## Ministero della Transizione Ecologica

**OGGETTO: [ID: 8837] Istanza di Valutazione preliminare ai sensi dell'art.6, comma 9 del D.Lgs.152/2006 relativa al progetto Stazione di Venezia Mestre – Progetto di fattibilità tecnica ed economica –Riqualificazione e rifunzionalizzazione del complesso di stazione.**

**Nota tecnica.**

Fig. 4 – Carta dei Vincoli e della pianificazione territoriale del Piano Territoriale di Coordinamento Provinciale (Fonte: Allegato 3 alla Lista di controllo Studio di prefattibilità ambientale)

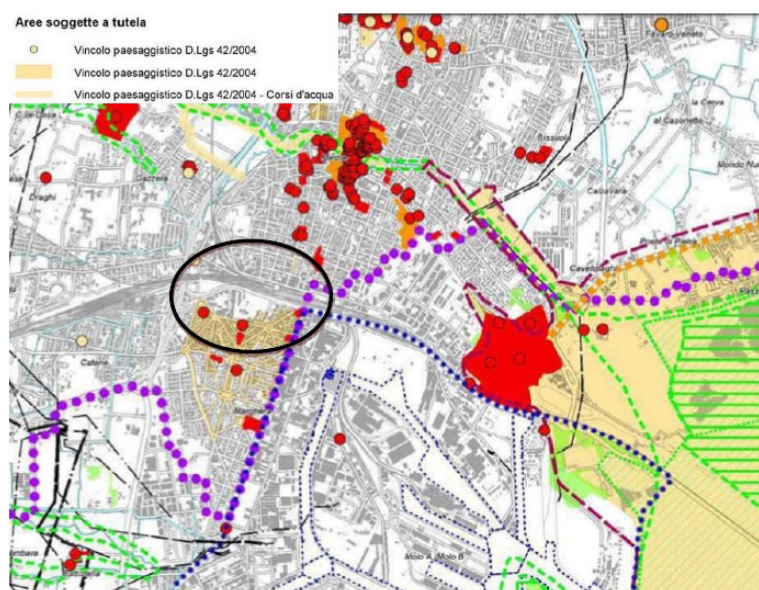
- al punto 6 “Zone a forte densità demografica”, le aree di intervento ricadono all’interno dell’agglomerato urbano di Mestre/Marghera.
- al punto 7 “Zone di importanza paesaggistica, storica, culturale o archeologica”, Le aree di intervento non interessano aree vincolate. Le aree tutelate - ex artt. 136, 157 e 142 c. 1 lett. a), b), c) del Codice – si trovano ad una distanza maggiore di km 1,5. Fig. 4;
